東北電原運第15号
2021年7月2日

「『東京電力福島第一原子力発電所事故の調査・分析に係る中間取りまとめ』
(2021年3月5日)に関する見解等について(依頼)」に対する回答に係る
対応について (回答)

「中間取りまとめに関する見解等（回答）に対して、改めて見解等を聴取する事項」
に対する回答

耐圧強化ベント概念図

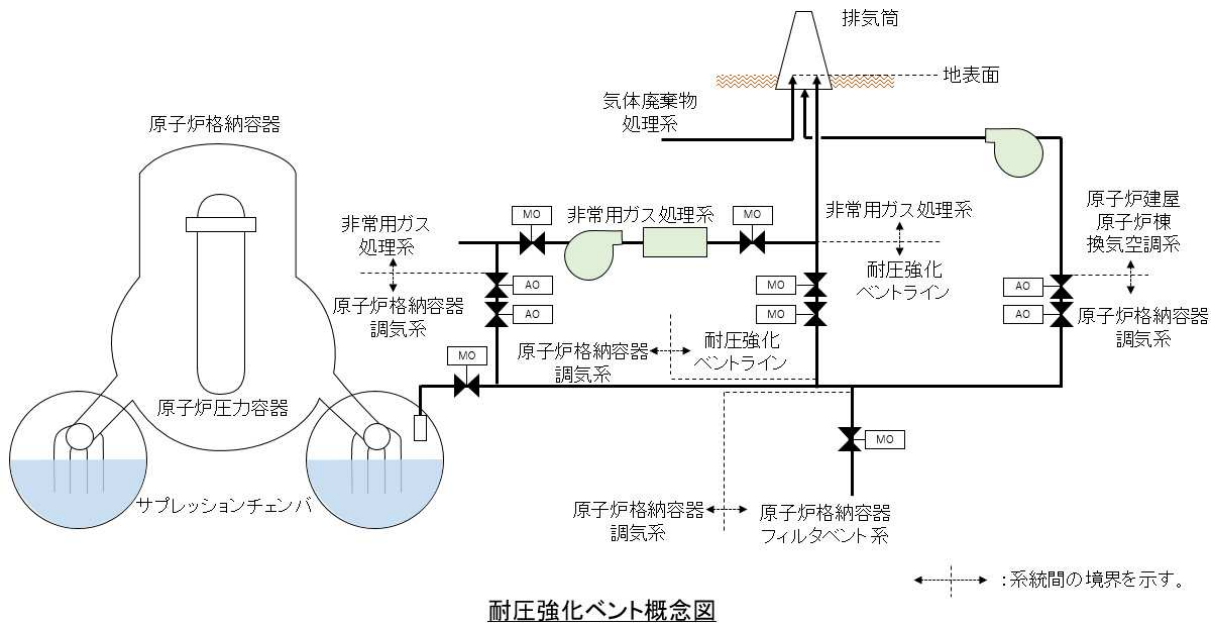
(ア) 耐圧強化ベントラインと非常用ガス処理系（以下「SGTS」という。）配管との関係と同様の関係にあった系統は、他にどのようなものが存在していたのか。

耐圧強化ベントラインは、原子炉格納容器調気系から分岐し、SGTSと合流した後に、排気筒を経由し排出する流路を構成しており、SGTS以外には他系統と接続されていない。

SGTS（耐圧強化ベントライン）配管は、排気筒下端（地表面）まで配管敷設され排気筒内で開放される構造となっており、排気筒内には気体廃棄物処理系配管があり、また、排気筒は原子炉建屋原子炉棟換気空調系の排気ダクトと接続されている。

局所エリアから原子炉建屋燃料取替床までの水素流路イメージ

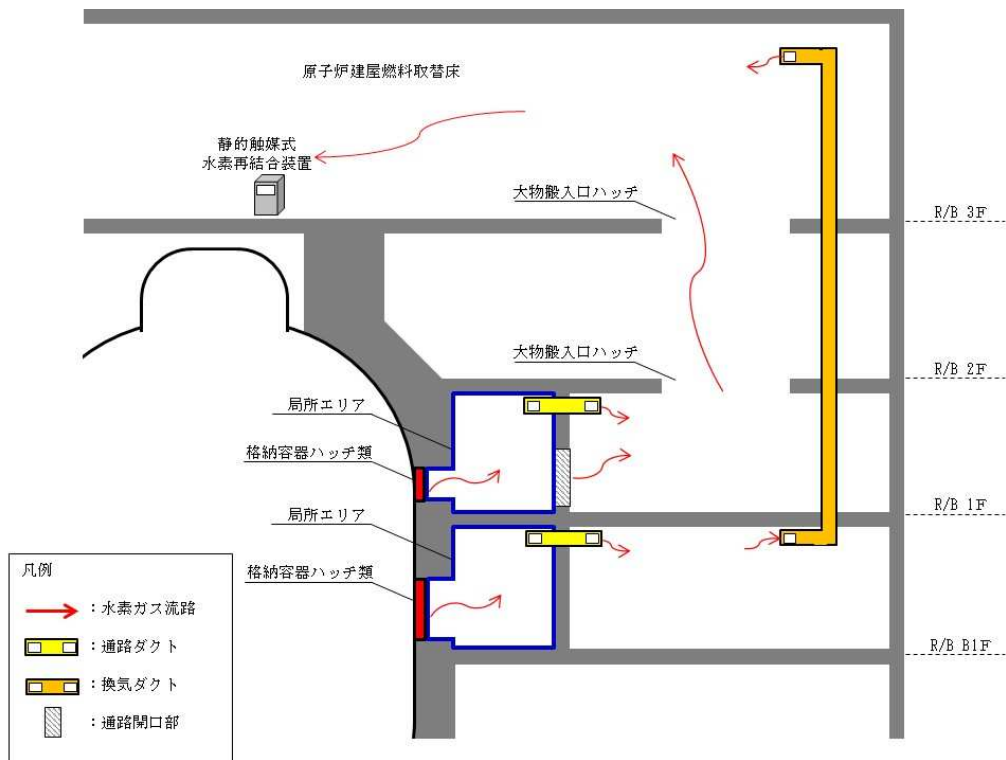
(ア)オペレーションフロア以外のフロア（下階）の水素滞留対策をとるべきではないか。

以下のとおり、原子炉建屋原子炉棟については下層階の水素滞留対策を実施している。

PCVからの水素漏えいは、D/W主フランジおよびPCVハッチ類の貫通部から想定され、漏えいした水素は、比重の関係で原子炉建屋下層階から原子炉建屋地上3階（原子炉建屋燃料取替床）まで上昇し、滞留する。滞留した水素は、原子炉建屋地上3階に設置する静的触媒式水素再結合装置により酸素と再結合処理されることで、原子炉建屋内の水素濃度上昇を抑制することとしている。

原子炉建屋内水素濃度（原子炉建屋燃料取替床）が1.3vol%に到達するまでは、SGTSを使用することから、原子炉建屋下層階から原子炉建屋地上3階への水素の移動が促進されるものと考ええる。

PCVハッチ類には、原子炉建屋下層階の小部屋形状になっている箇所（局所エリア）に設置されたものがあるが、局所エリアに漏えいした水素も、空調ダクト等を通じて原子炉建屋地上3階の静的触媒式水素再結合装置に導かれるため、原子炉建屋下層階で水素が滞留しない構造になっている。
